Gdańsk, dnia 28.10.2019 r.

dot. postępowania o udzielenie zamówienia publicznego numer ZP/229/022/R/19 prowadzonego w trybie przetargu nieograniczonego pn. Budowa budynku CK STOS z zagospodarowaniem terenu w ramach realizacji projektu „**Utworzenie w Gdańsku Centrum Kompetencji STOS (Smart and Transdisciplinary knOWledge Services) w zakresie infrastruktury B+R**”.

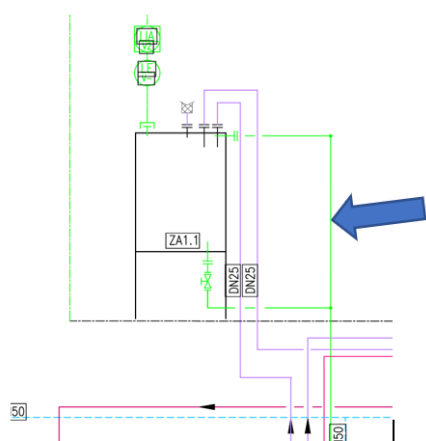
W dokumencie Zał_8_do SIWZ_Procedura odbioru technicznego i testowania infrastruktury opisano testy odbiorcze/funkcjonalne infrastruktury energetycznej w tym agregatów prądotwórczych.

Prosimy o informację, kto dostarcza paliwo na ww. testy ?

Paliwo do testów dostarcza Wykonawca.
